有一些輸出資料有問題，可以幫我看一下來解惑？

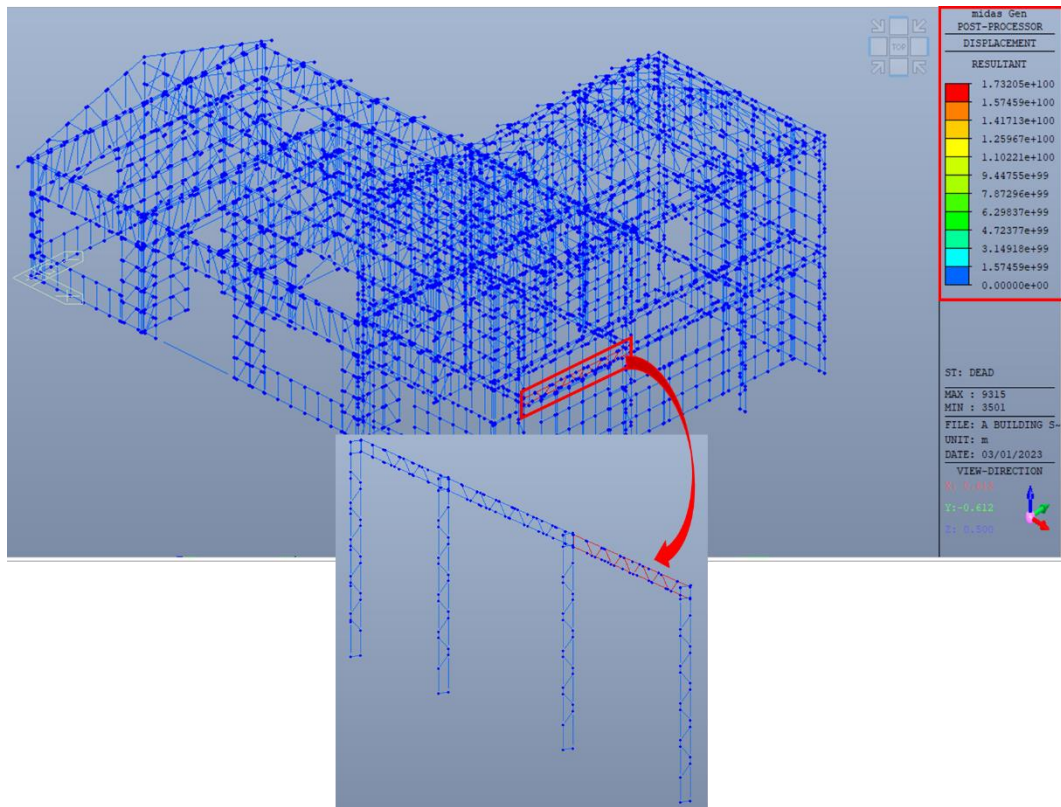
我看那個 Error 是 Abnormal Displacement。這個問題因為結構屋頂和 Bracing 的 Displacement 很大。

你可以看在結構屋頂有一些 Element 沒有連結。(看下圖)

所以你應該做 Node/Element > Element > 按 Intersect。
